ANLAGE 5a – Abwägungsbericht frühzeitige Beteiligung Bebauungsplan Nr. 546 „Reinachweg Süd“ Stand: Oktober 2024

Die im Rahmen der frühzeitigen Behördenbeteiligung nach § 4 Abs.1 BauGB (vom 03.02.2020 bis 10.03.2020) und frühzeitigen Öffentlichkeitsbeteiligung nach § 3 Abs.1 BauGB (vom 10.02.2020 bis 28.02.2020) eingegangenen Stellungnahmen sind im nachfolgenden Abwägungsbericht vollständig enthalten. Soweit sie berücksichtigt werden, sind sie – wie im Bericht dargelegt – in den Bebauungsplanentwurf eingeflossen.

Auszug Klimaanalysekarte Blatt Süd (RVBO 2009); Plangebiet: rot; blaue Pfeile: Kaltluftstrom

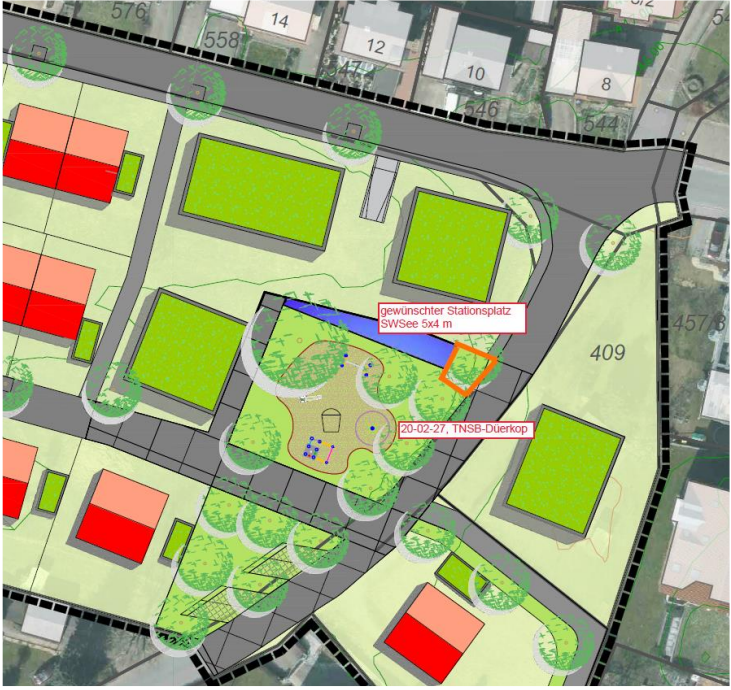
Der rote Kreis markiert nicht das Gebiet des BP, dieses liegt weiter nördlich (gelber Kreis) und hat einige Bedeutung für das Kleinklima als Entstehungsgebiet von Kaltluft und aufgrund seiner bodennahen Kaltluftströmung. Hierauf sollte bei der Anordnung der Gebäude geachtet werden.

Wird zur Kenntnis genommen. Es ist eine offene Bauweise mit Einzel- und Doppelhausbebauung mit seitlichen Grenzabständen geplant. Zudem befindet sich in zentraler Lage des Plangebietes die öffentliche Grünfläche mit der Zweckbestimmung „Spielplatz“. Zudem wird durch die textlichen Festsetzungen zu Bodenbelägen, Dachbegrünung, Pflanzgebote, Gestaltung der unbebauten Baugrundstücke etc. auch gewährleistet, dass sich die Versiegelung auf das Notwendigste reduziert. Dadurch wird einem Aufheizen der Flächen entgegengewirkt. Aufgrund der Kleinflächigkeit und insgesamt guten Durchlüftungssituation besteht eine geringe klimatische Empfindlichkeit gegenüber der geplanten Überbauung
